新たな検査制度（原子力規制検査）の実施に向けた法令類の整備 （第二段階）（基準規則及びその解釈のうち実用発電用原子炉施設関係 以外）に対する意見募集の結果について

令和 2 年 2 月 5 日
原子力規制委員会

提出意見とこれに対する考え方

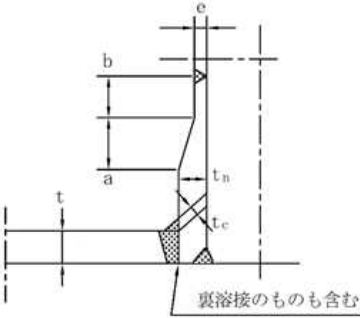
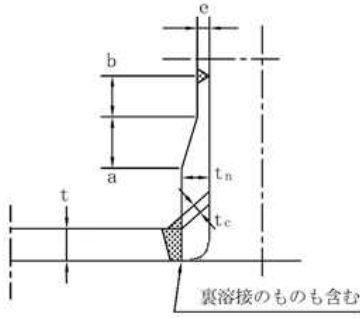
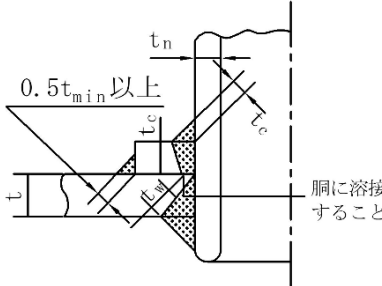
子炉の規制に関する法律（昭和 32 年法律第 166 号。以下 「法」という。）の第 3 条改正前に・・・ 修正案）同等と認められる溶接施工法とは、原子力利用における安全対策の強化のための核原料物質、核燃料物質及び原子炉の規制に関する法律等の一部を改正する法律（平成 29 年法律第 15 号）の第 3 条改正前に・・・	
1 4	別記 4．溶接を行う者 3～6 行目 「同等と認められる者」として挙げられているものは、末尾が「等」となっているとおり、あくまでも一例であると解釈できますが、その趣旨は、改正法第 3 条の施行の前後を問わず、炉規制法に基づき、いずれかの技術基準（原子力施設の種類の問わない）への適合性が確認されたものは同等と認められる、との理解で間違いはないでしょうか。 また「2．溶接施工法」には「第 3 条改正前」の記述があり、溶接施工法と溶接士技能とで「同等と認められるもの」の基本的な考え方（技術基準適合確認が行われた時期、確認に用いられた技術基準の種類）に意図的な差異が存在するのでしょうか。	上記 1 2 で示した考え方を参照下さい。
1 5	別図第 2 (1) および (2) 誤った図が使用されているため適切に修正する。 補足：（１）、（２）の図は (3)、(4) と同一である。	御意見を踏まえ、別図第 2 （１）及び（２）は以下のとおり修正します。 (1)  (2) 
1 6	別図第 4 (4) 管台内面の角部について、溶接ではなく丸みがあるよう修正する（再処理設備規格 設計規格 8－21 参照）（2019 年 8 月 5 日面談資料にて提示）	御意見を踏まえ、別図第 4 の (4) を以下のとおり修正します。 【修正前】

【修正後】 
1 7	別図第 4 (11) 管台と容器又は管の間にすき間を設けるよう図示する	加工施設及び再処理施設の溶接の方法の認可について（平成 1 2 年 1 2 月科学技術庁原子力安全局長通知）（以下「溶接の方法の認可について」という。）の別図第 4 (1 1) をそのまま取り込んだものであり、原案のとおりとします。
1 8	別図第 4 (12) 「胴に溶接すること」が示す箇所を明確に図示する。	御意見を踏まえ、別図第 4 の(12)を以下のとおり修正します。 【修正前】  【修正後】

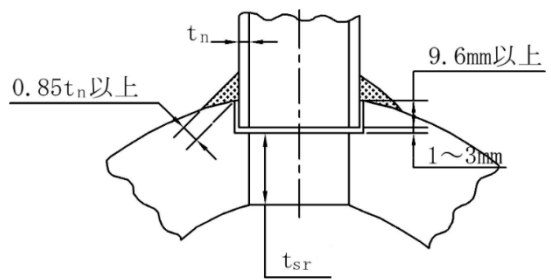
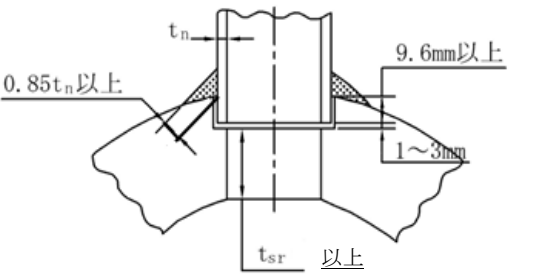
19	別図第4(12)、(13)、(14)、(15) 「tc」を「te」に修正する。	御意見を踏まえ、強め材厚さは t_e に修正します。
20	別図第4(16) 「強メ材に溶接すること」が示す箇所を明確に図示する。	御意見を踏まえ、別図第4の(16)を以下のとおり修正します。 【修正前】 【修正後】 (16)
21	別図第4(12)、(13)、(14)、(15)、(16)の注記 「 t_{min} は、 t 、 t_n 、 t_e 又は 19mm のうちいずれか小さいほう。」の t_e は再処理規格ではなく、緑本にはある	溶接の方法の認可についての別図第4(12)～(16)をそのまま取り込んだものであり、原案のとおりとします。

2 2	別図第 4(19) t c の示す箇所（のど厚）が、A－A 断面図と異なる箇所を示しているため、A－A 断面と一致するよう修正する。	溶接の方法の認可についての別図第 4(19)をそのまま取り込んだものであり、原案のとおりとします。
2 3	別図第 4(18)、(19)の注記 「t w は、t n 又は 1.5mm のうち・・・」を「t w は、t n 又は 6mm のうち・・・」に修正する。	御意見のとおり修正します。
2 4	別図第 4(22) 「0.85 t n 以上」が示す箇所が、のど厚を示すよう修正する。	御意見を踏まえ、別図 4(22)を以下のとおり修正します。 【修正前】  【修正後】 
2 5	別図第 4(22) 図中、t sr → t sr 以上に修正いただきたい。計算上必要な厚さ＝実厚とは限らないため。（2019/8/5 面談で提示されたイメージでは、” t sr（管台が取り付けられる部分の計算上必要な厚さ）以上” の記載があったが、本案で消えていた。）	御意見のとおり修正します。
2 6	別図第 4(24) 「0.75 t n 以上」が示す箇所が、2 箇所（脚長、溶け込み深さ）に対して示していることがわかるよう図示する。	別図第 4(24)において、厚さ「0.75t n 以上」とすること示す部位が 2 箇所であることは、図注の矢印で示されているため、原案のとおりとします。
2 7	別図第 5(3)～(9)の注記 「t 1、t 2、1 の単位は mm とする。」を追記する。ならびに、「(9)の場合は、S は t 以上」を追記する。	「単位を mm とする。」旨の記載がなくても、同図の意図（ℓ、t、t1、t2、の寸法の大小関係）は明確です。また、S と t

の関係については(9)図中に「 $S > t$ 」と記してあります。したがって、原案のとおりとします。
28	別図第6(4) 中央の実線を一点鎖線に修正する。	御意見を踏まえ、別図第6(4)は以下のとおり修正します。 【修正前】  【修正後】 
29	別紙－1、別紙－2、別紙－3 198～219頁中に記載された「溶接規格」に付された注釈番号「2」は記載不要ではないでしょうか。	御意見のとおり修正します。
30	別紙－1 2. 材料の制限 『「材料の制限は、日本機械学会 発電用原子力設備規格 溶接規格 2012年版（2013年追補を含む。）に別記－5の規定の要件を付したもの（以下「溶接規格2」という。）」「N－4020 溶接の制限」によること。』を追記する。 追伸：以降、「溶接規格2」の略称を定義している箇所がないことから、本コメントを採用しない場合、別途、定義を記載する必要がある。	御意見を踏まえ、以下のとおり修正します。 2. 材料の制限 【修正前】 再処理施設の技術基準解釈の別紙－1 「2. 材料の制限」に規定する再処理第1種機器及び腐食環境の厳しい再処理第2種機器の接液側に使用する溶接材料を加工施設等に使用する場合は、表1－3～表1－5に適合する材料と <u>すること。</u> 【修正後】 材料の制限は、日本機械学会発電用原子力設備規格「溶接規格2012年版（2013年追補を含む。）」（以下「溶接規格」という。）「N－4020 溶接の制限」によること。ま

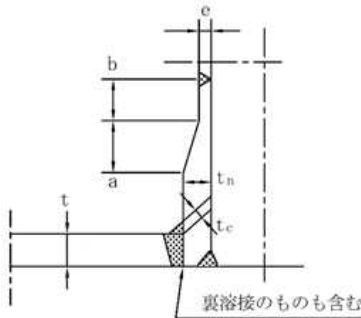
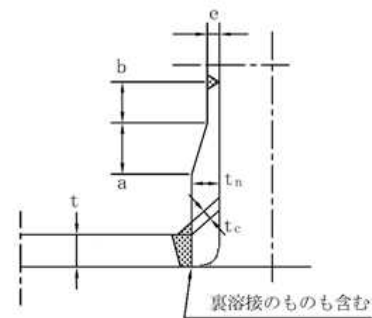
1 6	別紙-1 再処理の溶接の方法	御意見を踏まえ、以下のとおり修正します。

別図第4 (4)の管台の内面に溶接部の図示(点塗りつぶし)は不要のため、削除いただきたい。(丸みの図示コメントに対し、溶接部の図示に修正されていた)(2019年8月20日面談資料にて提示)	【修正前】  【修正後】 
17	別紙-1 別図第4 (22) 図中、$t_{sr} \rightarrow t_{sr}$以上に修正いただきたい。計算上必要な厚さ=実厚とは限らないため。(2019/8/5面談で提示されたイメージでは、”t_{sr}(管台が取り付けられる部分の計算上必要な厚さ)以上”の記載があったが、本案で消えていた。)	御意見を踏まえ、「t_{sr}」は「t_{sr}以上」に修正します。
18	上記解釈の別紙-1「再処理施設の溶接の方法」の別図第5(1)において「t」の説明が記載されていないため、「t」の説明を追記すべきである。(他の別図では、使用している全ての記号の説明を記載している。)	御意見を踏まえ、図中の「(両矢印)」と「t」は削除します。
19	別記 再処理施設の溶接方法について 3. 開先面 開先面は、溶接規格3「N-4030 開先面」によること。→下線部の上付き3は誤記のため、修正いただきたい。(複数箇所あり) 「2. 材料の制限」に「日本機械学会 発電用原子力設備規格6「溶接規格2012年版(2013年追補含む。)」(以下、「溶接規格」という。)」の記載があるため、上付き6も含め、上付き3も不要である。	御意見のとおり修正します。
20	別紙-1 再処理の溶接の方法	上記19で示したとおり修正します。
